美浜発電所コメント回答資料	
提出年月日	2021年9月3日

美浜発電所1, 2号炉  
廃止措置計画変更認可申請及び原子炉施設保安規定  
変更申請のコメント回答

関西電力株式会社

# 第1段階の経験と第2段階以降の廃止措置計画への具体的な反映内容について

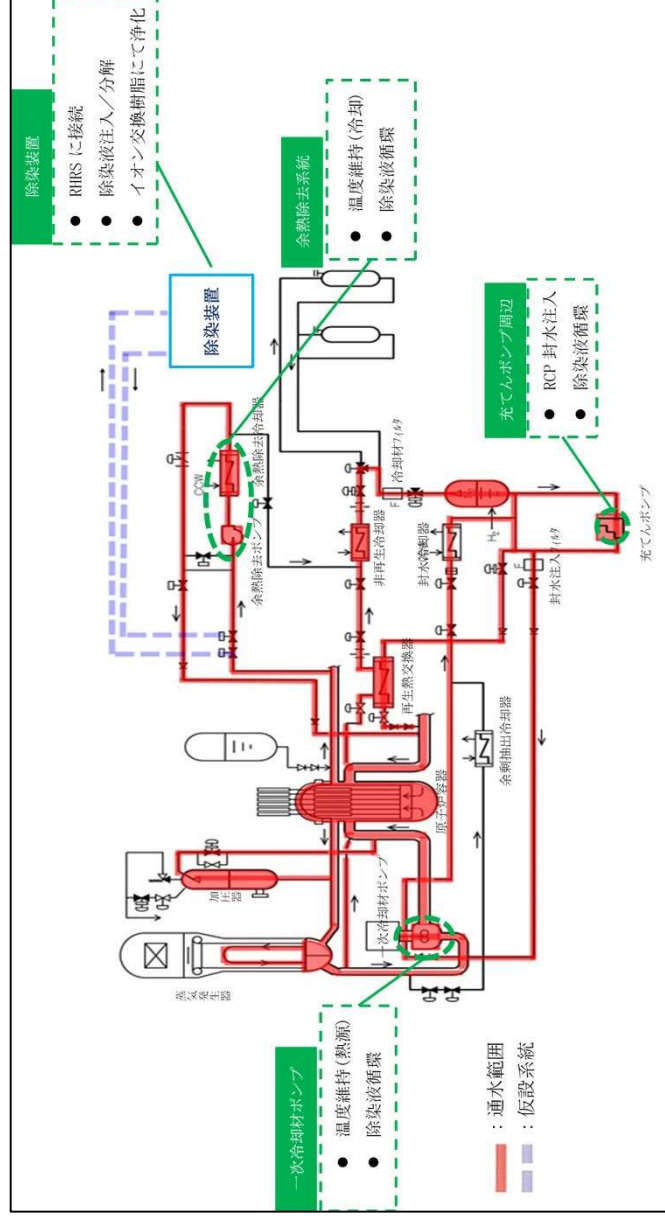
コメント回答 No.1,2

解体工事の作業者の被ばく線量低減及び放射性廃棄物の放射能濃度低減を図るため、系統機器内面に付着した放射性物質を薬品により化学的に除去する。

- **性能維持施設、安全貯蔵範囲を誤って解体・切断しないように工事を実施**
- **放射線遮へいの設置**  
特に高線量となる、系統除染で使用する仮設樹脂塔・仮設フィルタ等の周辺やサンプル収納作業エリアの周辺には、鉛板を使用した被ばく低減エリアを設置した。
- **堰等の設置による汚染拡大防止措置**  
系統除染を行う前に試運転を実施し、機器・配管からの漏えいがないことを確認するとともに、漏えいが発生した場合に備え、除染装置周囲に汚染拡大防止囲いを設け、汚染拡大防止措置を講じた。
- **防塵マスクなどの防護具の着用**  
ダストサンプラー等による空气中放射性物質濃度のサンプリング測定を行い、工事エリア内の空气中放射性物質濃度を監視し、必要に応じマスク等の適切な防護具を着用した。
- **高線量区域における立ち入り制限措置**  
系統除染工事作業中及び廃樹脂移送作業により線量当量率が上昇するため、格納容器全域及び補助建屋の一部を標識等の掲示、ロープ等により区別し、立ち入り禁止措置を行う。

プラント	主要材質	除染係数※	
		平均値	目標値
1号機	インコネル	8.9	3.0
	ステンレス鋼	3.2	
2号機	インコネル	1.74	3.0
	ステンレス鋼	3.0

# 第1段階工事実績 残存放射能調査工事

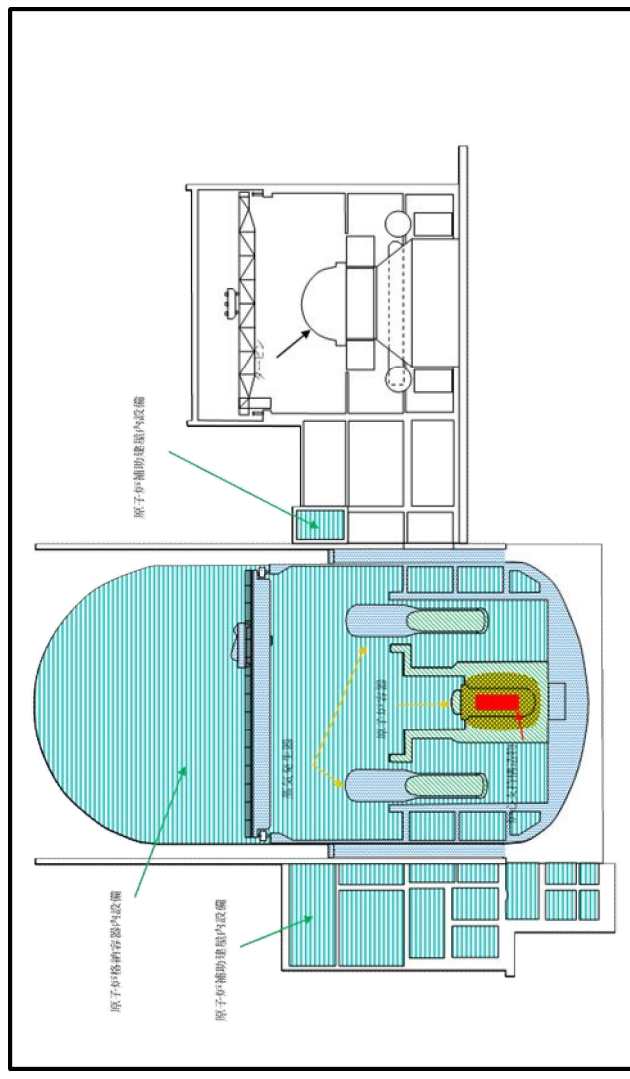
コメント回答 No.1,2

作業員の被ばく低減および合理的な解体工法の策定を目的として、金属およびコンクリートの試料を採取し、放射能測定等によって施設内の汚染状況を正確に把握

- **高線量物取扱い時の遠隔装置の採用**  
原子炉容器、支持構造物からのサンプル採取等は、遠隔装置を用いて行った。
- **放射線遮へいの設置**
- **汚染拡大防止措置**
- **防護具の着用**

# 第1段階工事実績 2次系解体工事（継続作業中）

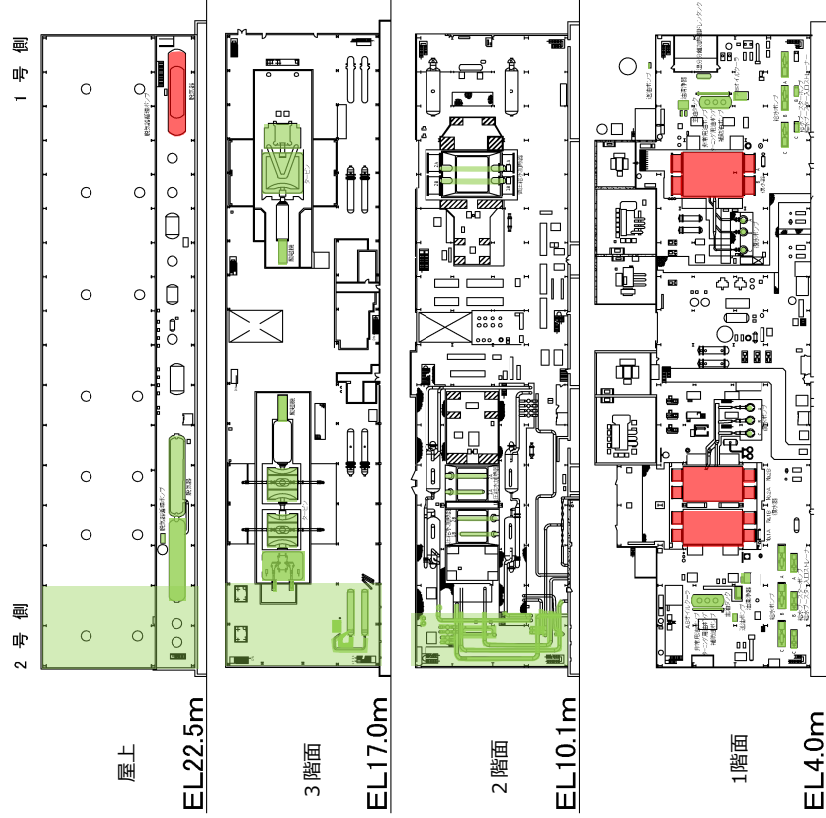
コメント回答 No.1,2

放射性物質による汚染の無いタービン建屋内等に設置された設備の解体撤去を行う。

- 性能維持施設を誤って解体・切断しないように工事を実施
- 火気使用工事における防火対策の実施
- 工事エリアに火気切断エリアを設け、火の粉飛散、ノロ滴下時の火災防護措置を行う。
- 局所送風機設置によるガス化物質の拡散防止対策
- 必要に応じて局所フィルタおよび局所排風機を設置し、ガス化物質（ヒューム）の放出抑制・拡散防止を実施した。
- 高所作業での転落・落下防止対策

# 機器・建屋の解体範囲について

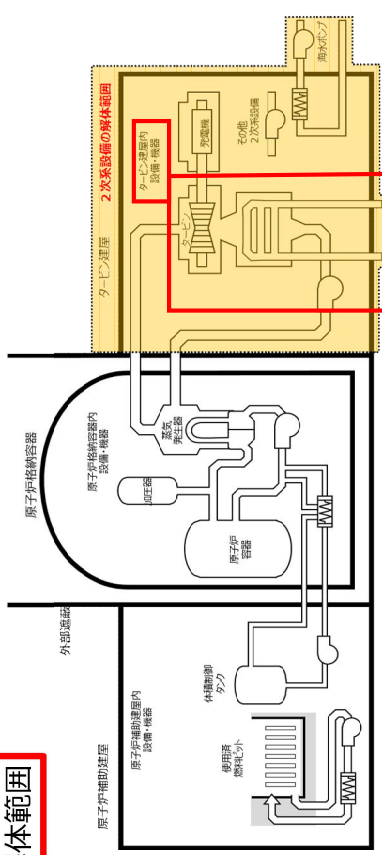
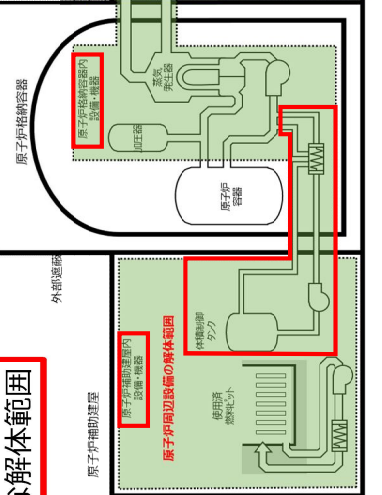
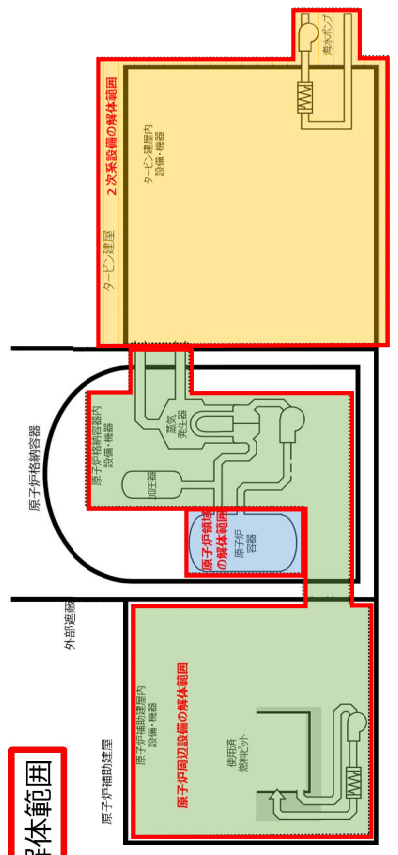
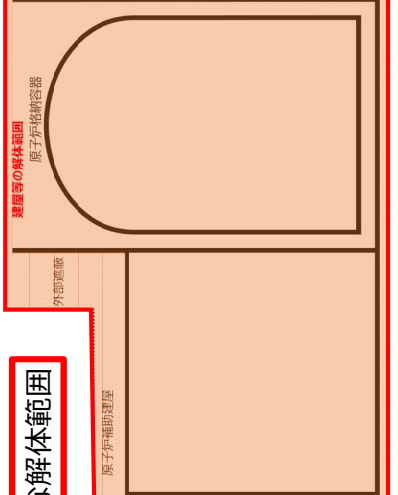
コメント回答 No.11

<p>①解体準備期間 (2016～2021年)</p>  <p><b>主な解体範囲</b></p>	<p>②原子炉周辺設備解体撤去期間 (2022～20235年)</p>  <p><b>主な解体範囲</b></p>
<p>主な解体機器</p> <p>○2次系設備の解体撤去 2次系の主要な大型機器の解体（タービン、復水器 等）</p>	<p>主な解体機器</p> <p>○2次系設備の解体撤去 主要な大型機器の解体（発電機 等） 2次系機器の解体（復水器空気抽出ポンプ 等） ○原子炉周辺設備の解体撤去 原子炉補助建屋内の機器解体（体積制御タンク 等） 格納容器内の機器解体（格納容器循環空調装置 等）</p>
<p>③原子炉領域解体撤去期間 (2036～2041年)</p>  <p><b>主な解体範囲</b></p>	<p>④建屋等解体撤去期間 (2042～2045年)</p>  <p><b>主な解体範囲</b></p>
<p>主な解体機器</p> <p>○2次系設備の解体撤去 2次系機器の解体（海水ポンプ 等）、タービン建屋解体 ○原子炉周辺設備の解体撤去 原子炉補助建屋内の機器解体（使用済み燃料ピット 等） 格納容器内の機器解体（加圧器、蒸気発生器 等） ○原子炉領域の解体撤去</p>	<p>主な解体機器</p> <p>○建屋等の解体撤去</p>

図1 美浜発電所原子炉施設保安規定添付4の管理区域図の誤りについて

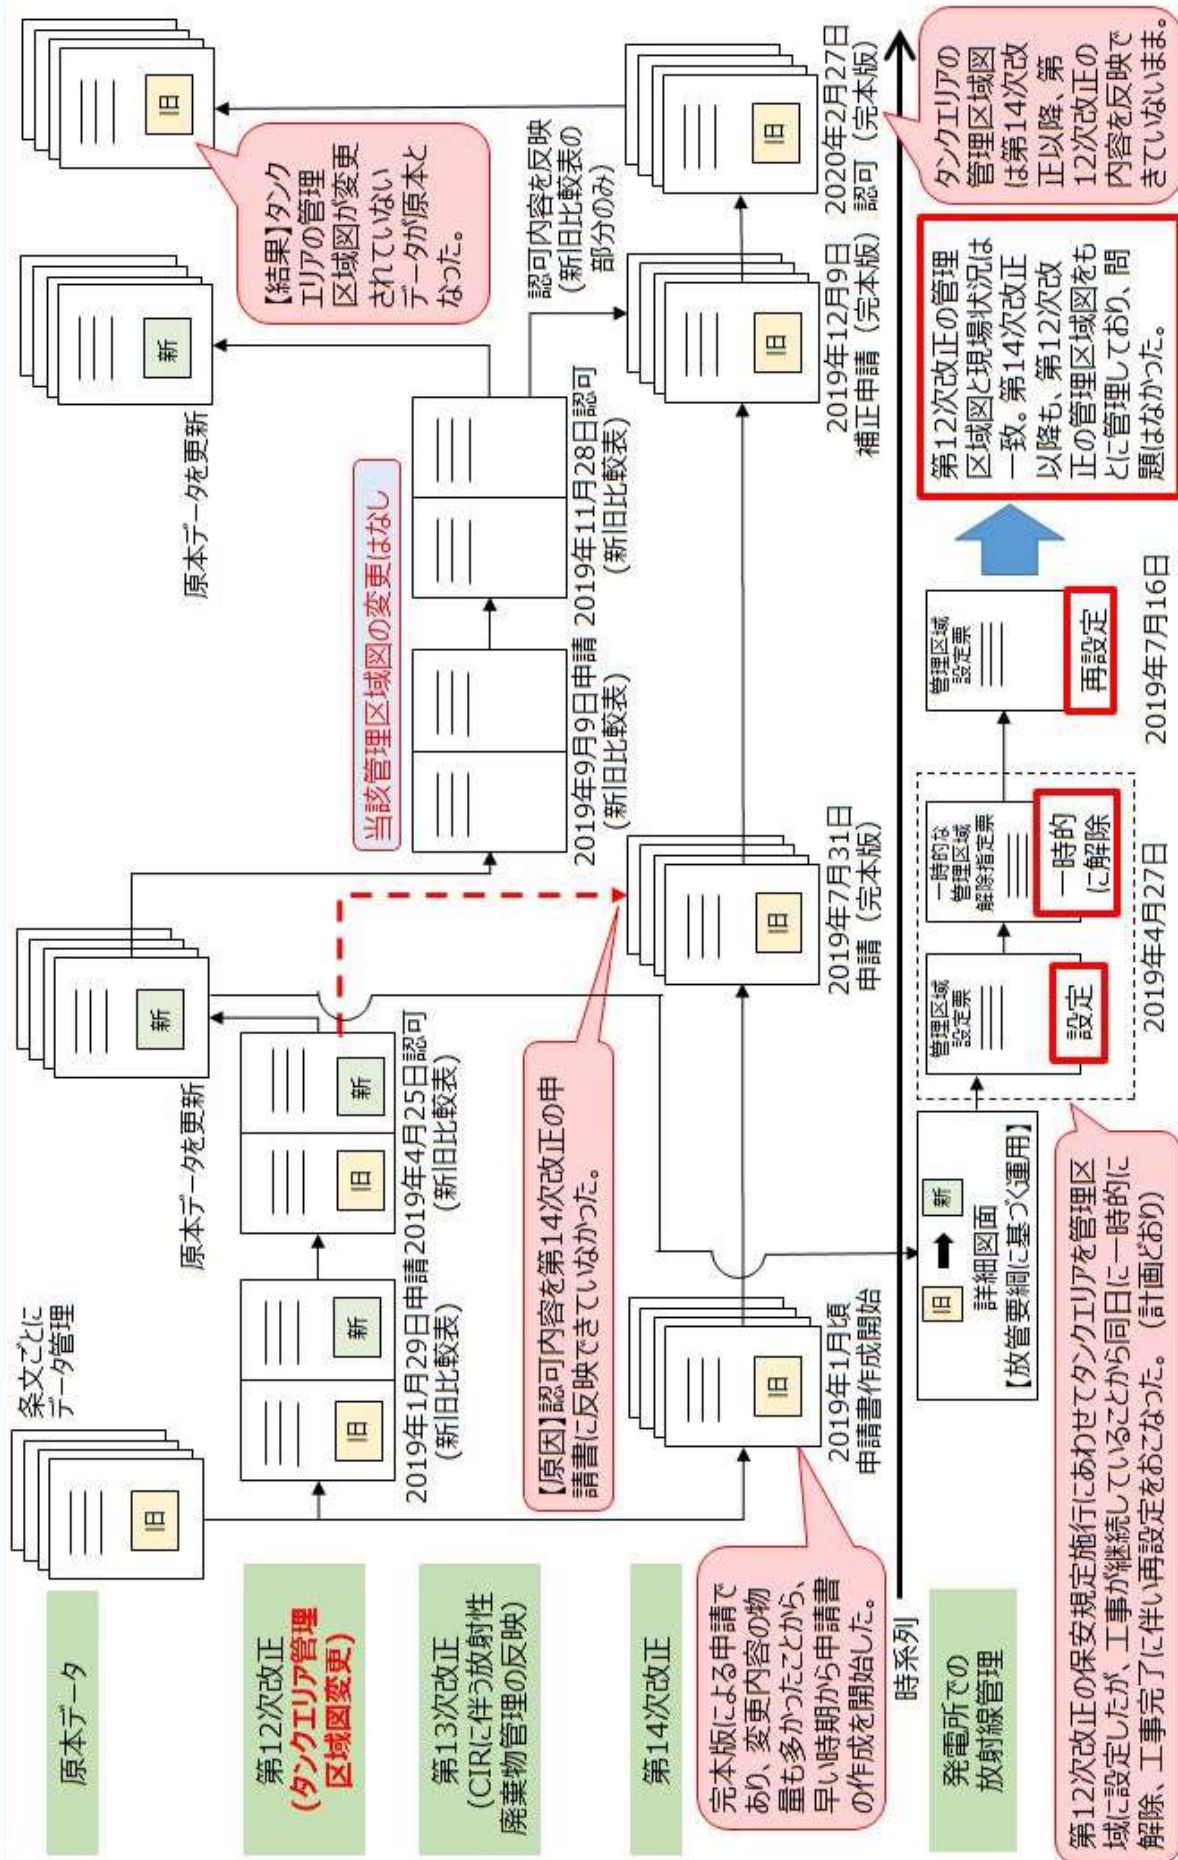
美浜発電所原子炉施設保安規定 添付4（管理区域図）のうち、3号炉の燃料取替用水タンク設置場所に係る管理区域表示の記載適正化について、以下で説明する。

2019年上期に美浜発電所原子炉施設保安規定（以下「保安規定」という。）変更認可申請を複数案件並行して実施していた（当時の状況を下表に示す）。3号炉燃料取替用水タンク取替工事完了に伴う申請（以下「第12次改正」という。）が2019年4月25日に認可された後、当該申請で変更した管理区域図をその後の新規制基準適合に係る申請（以下「第14次改正」という。）の補正時（2019年7月31日）に適切に認可反映せず申請したことにより、当該図面が最新版ではない状態となった。

第14次改正は変更箇所が多岐にわたることから、第12次改正と同時期から申請書の準備を開始したことにより、第12次改正の認可前図面を用いて第14次改正の申請書案を作成した。その後、第12次改正が認可となったが、当該図面について第14次改正の申請書案へ反映できず、また、その後の確認においても気付くことができずに、第12次改正の認可前図面のまま第14次改正の補正を申請し、当該図面が最新版ではない状態となった。

保安規定に紐づく社内標準のうち、保安規定変更認可申請前の確認チェックシートに「申請書作成中に他案件が認可となった場合、当該認可内容を反映しているか」の確認項目を追加し、運用中である。（詳細は添付参照）
